# 福島第一原子力発電所における地すべりの可能性について

## コメント回答

2023年4月25日  
東京電力ホールディングス株式会社

# コメントリスト

図 ボーリング位置図・地質断面位置図

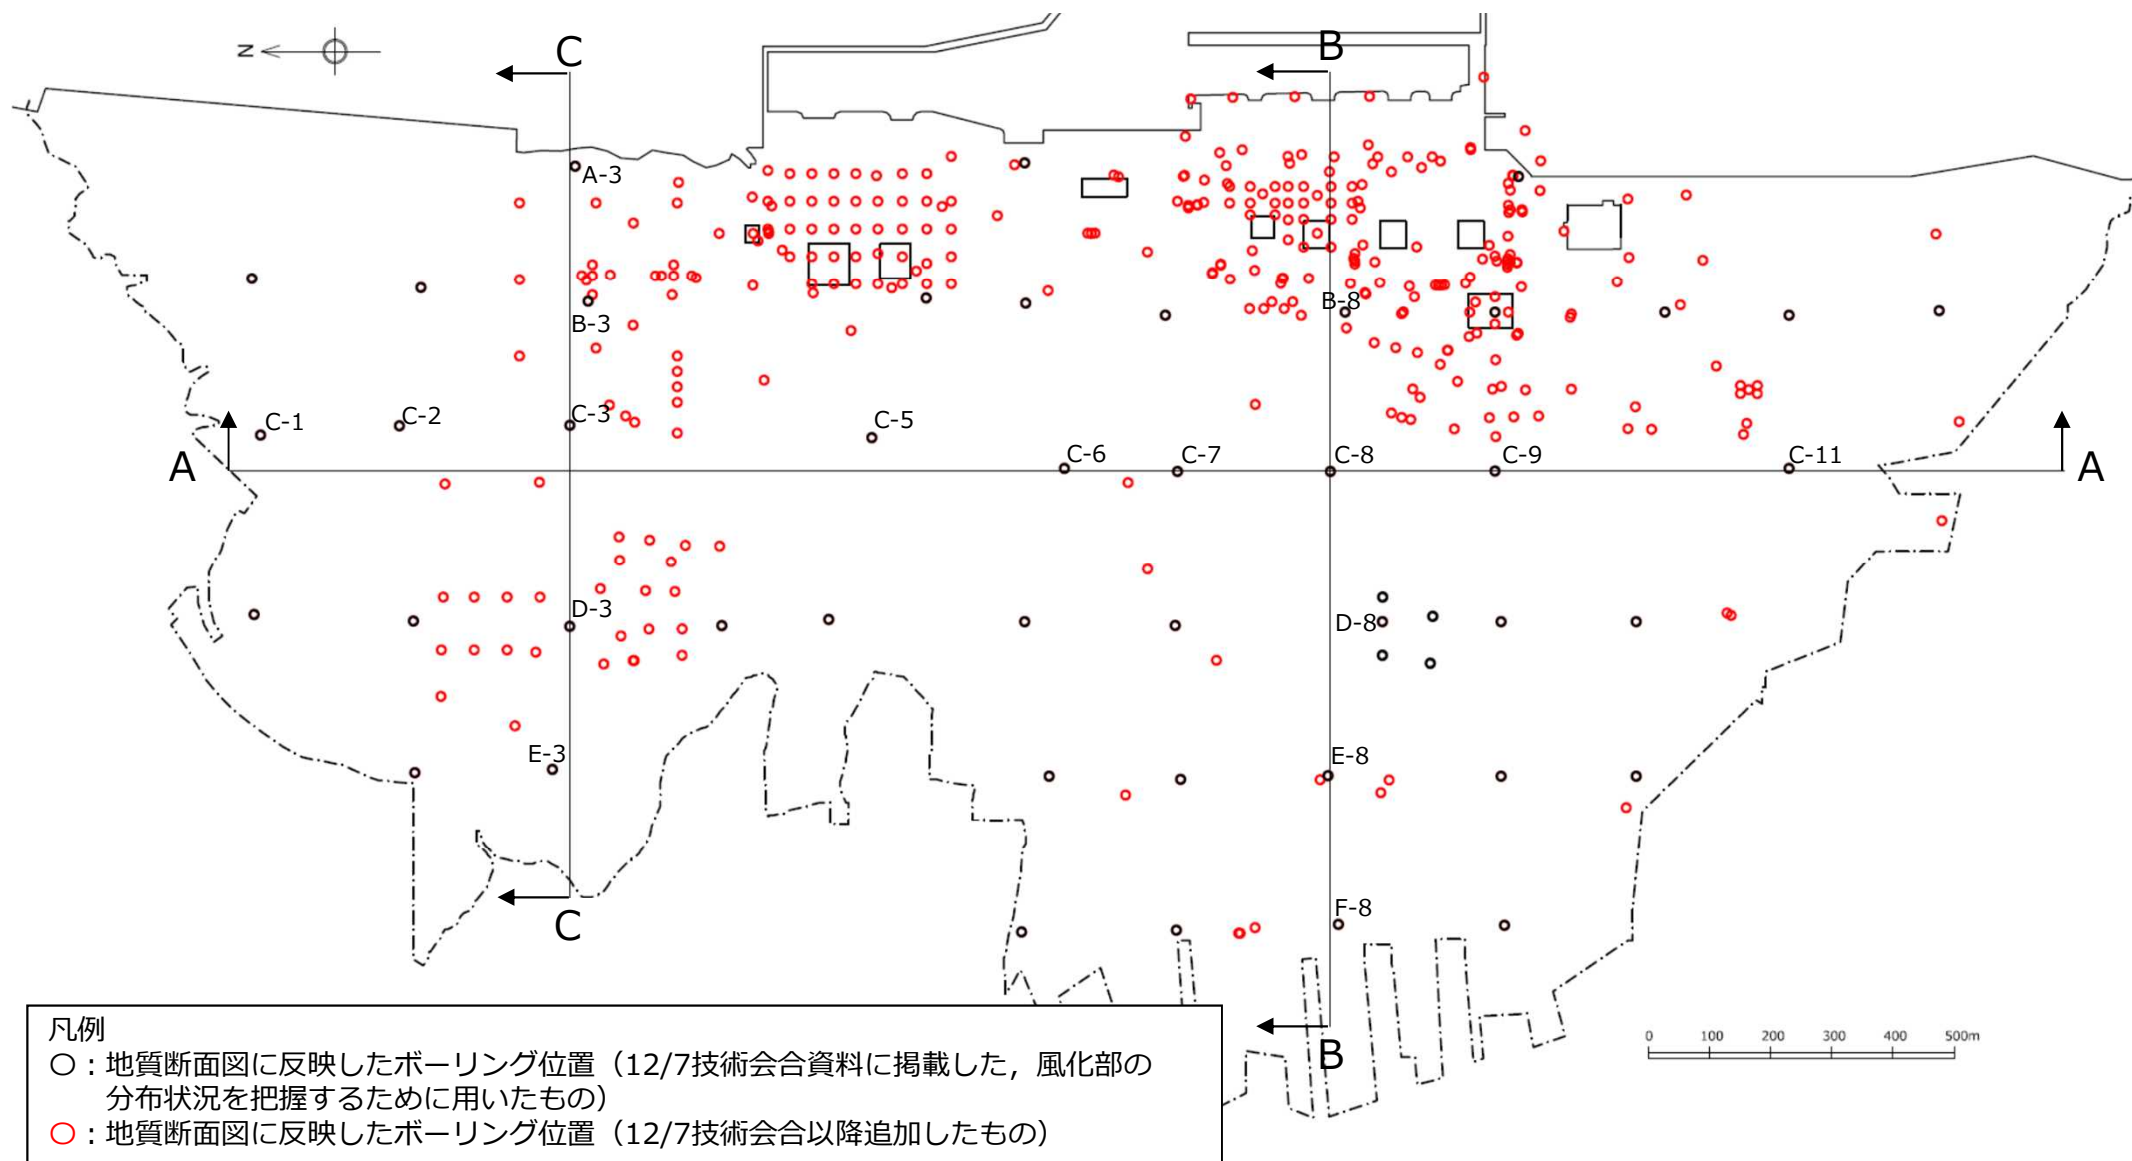
No.	実施日	指摘事項	回答内容
1	2022.9.20 面談	福島第一原子力発電所における地すべりの可能性 ・第94回特定原子力監視・評価検討会資料3-2のDタンクエリアのボーリング柱状図等から、段丘堆積物直下にN値が大きく下がる箇所が複数箇所存在すること ・過去の地震時にDタンクエリアのタンクが他のタンクエリアと異なり有意な滑動が生じていること ・以上のことから、コメントNo.2における調査結果等も考慮した上で、福島第一原子力発電所における地すべりの可能性について見解を示すこと	【2022.12.7 技術会合】 ・敷地内の既往のボーリング調査結果を再整理し、段丘堆積物直下の風化部の分布状況を整理した。
2	2022.9.20 面談	福島第一原子力発電所敷地南側の地すべり地形の可能性 ・8月23日の面談資料のボーリング柱状図14箇所のうち約半数の箇所で段丘堆積物直下にN値が大きく下がる強風化部が存在すること、また、それらは孔口標高が高い箇所（約30m）に集中していること。 ・国土地理院の地図を見る限りにおいて、福島第一原子力発電所付近に地すべり地形と思われる箇所が複数箇所存在すること。また、それら地形は8月23日の面談で東京電力が示した見解「高さが異なる段丘面」とは形状が異なること。 ・以上のことから、再度、各種調査等を踏まえ、福島第一原子力発電所南側の地形について見解を示すこと	【2022.12.7 技術会合】 ・既往の空中写真判読図により、指摘された箇所の地形について、当時の当社の見解を説明した。 ・「地すべり地形と思われる」と指摘された複数箇所について、空中写真の再判読等を実施した結果を報告した。
3	2022.12.7 技術会合	段丘堆積物直下の風化部の分布状況の検討を進め、既往のボーリング調査結果から富岡層風化部を読み取り、敷地内の分布状況を把握し、これを反映した地質平面図・断面図を作成する（東電）。	本資料「1.」で説明。
4	2022.12.7 技術会合	富岡層風化部の介在による地盤の地震時応答への影響を検討する（東電）。	本資料「2.」で説明。
5	2022.12.7 技術会合	コメントNo.4の検討の結果、風化部の介在による地盤安定性への影響の可能性が認められる場合は、ボーリング調査と室内試験を行い、風化部の物性を評価し、今後の基礎地盤の安定性評価への適用の必要性を検討する（東電）。ボーリング調査の計画ができれば、報告すること（規制庁）。	本資料「3.」で説明。

- 既往のボーリング調査結果から富岡層風化部を読み取り、富岡層風化部の分布状況を反映した地質断面図を作成した。

①下小埜地点 段丘面分布図

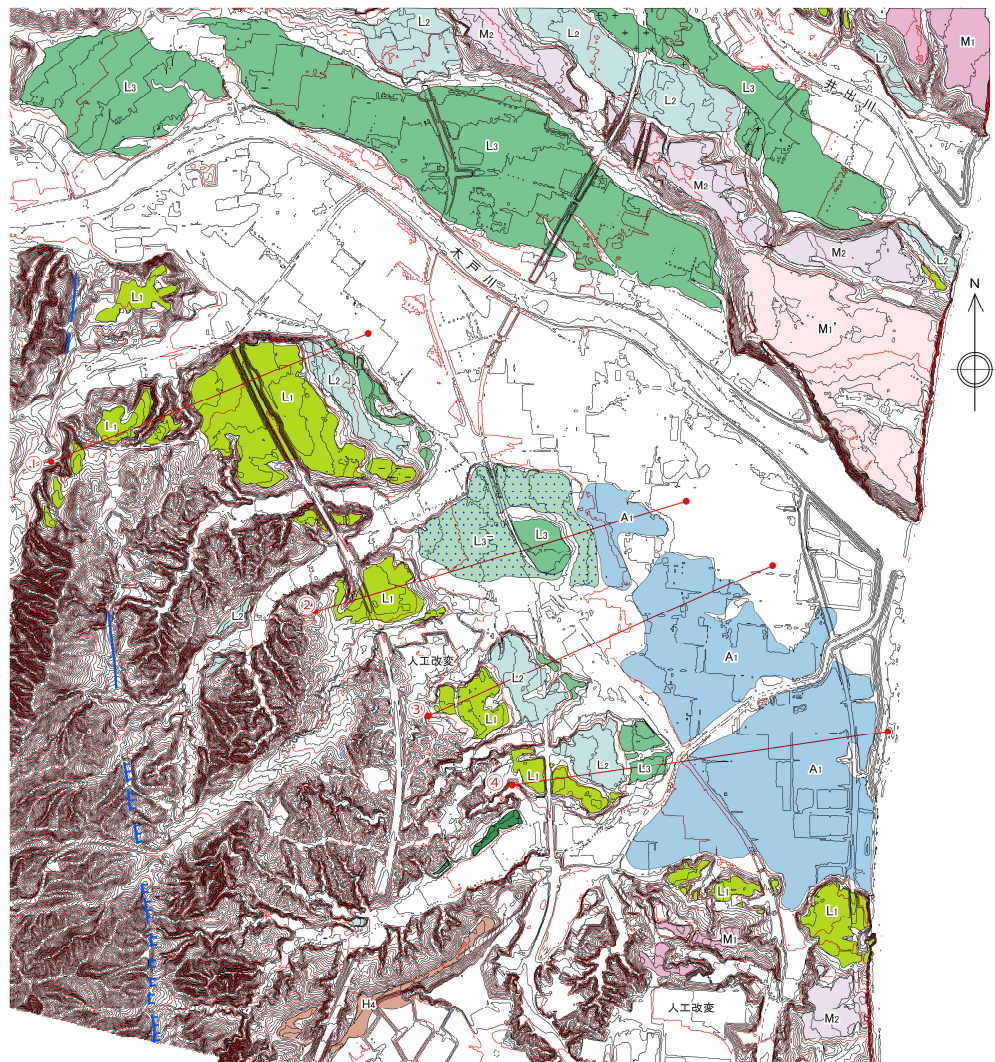
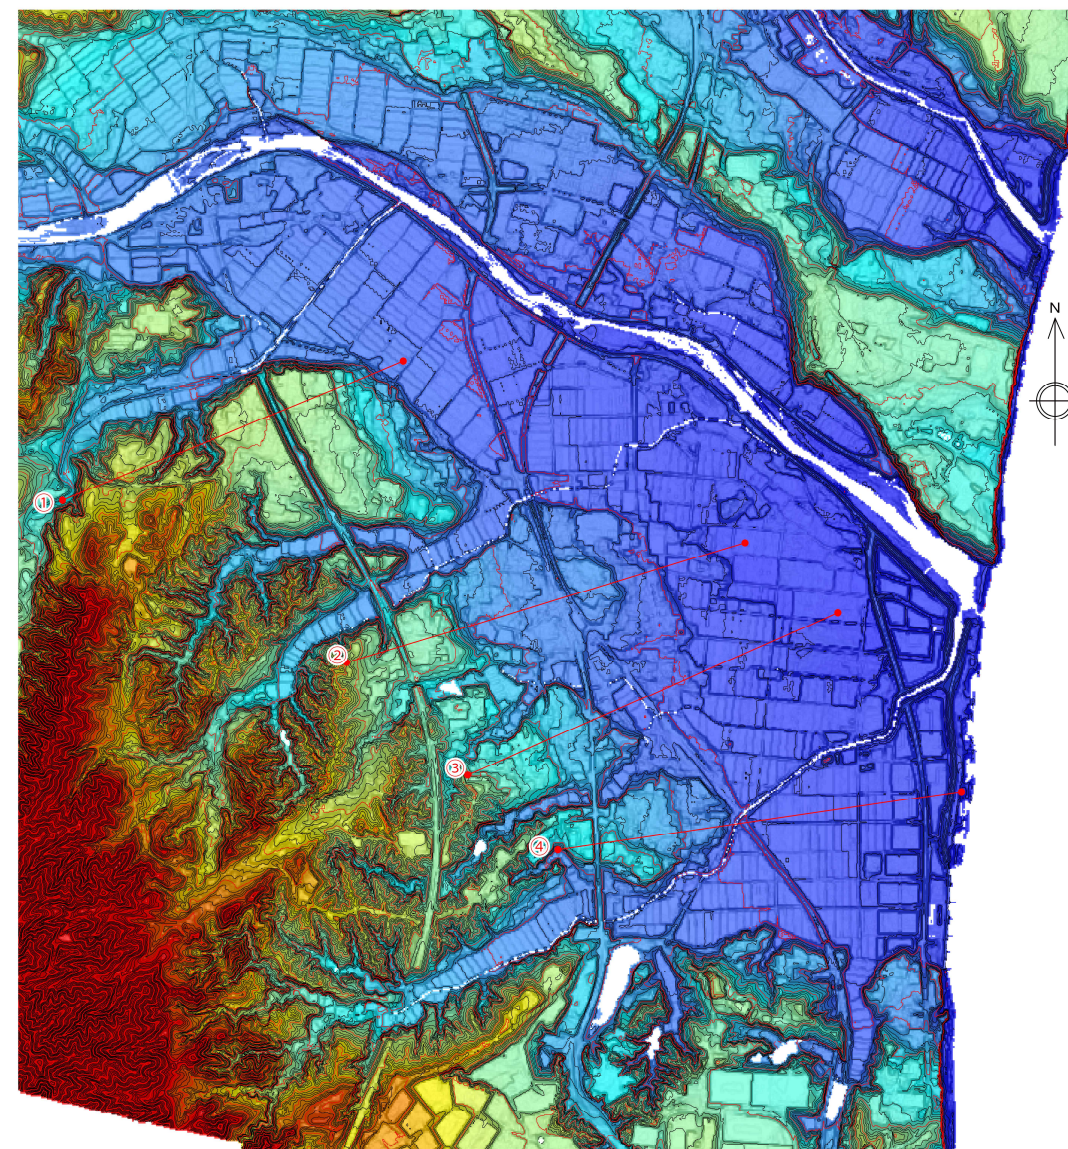
6	2022.12.7 技術会合	大規模な地すべり跡が見られないという東電の見解について、当該検討に資する情報をより充実しうる観点から、同様の地形を有する南相馬市塚原地区・楡葉町下小埜地区についても地形判読を実施すること（規制庁）。	本資料「4.」で説明。
7	2022.12.7 技術会合	重要施設等周辺の斜面安定性に関して、Ss900を用いた検討を実施すること。なお、現在の1Fの特徴を踏まえて、評価対象とする重要施設等を選定すること（規制庁）。	本件（地すべり可能性）とは別途、各耐震重要施設への周辺斜面による波及影響として検討する。

- 木戸川の南側（右岸側）にL1, L2, L3, A1段丘面を判読している。
- 河成の段丘であり、木戸川上流（断面1）から下流（断面2）にかけて各段丘面の標高が低下する。
- 「川前及び井出」（産業技術総合研究所 地質調査総合センター, 2002）では、同地域にtm3, tm4, tl1, tl2段丘面を判読しており、L1がtm3に、L2がtm4に、L3がtl1に、A1がtl2におおよそ対応している。
- L1,L2,L3,A1段丘面の各面を境する崖面は、その連続性、形態などから、木戸川の側方浸食による段丘崖であると判断される。
- 段丘面分布図から、段丘面上および段丘崖に、規模の大きな地すべりを示唆する馬蹄形~円弧状の崖地形は認められない。また、地形断面図から、段丘崖の傾斜は認められない。
- これらのことから、当地域に大規模な地すべりは認められない。
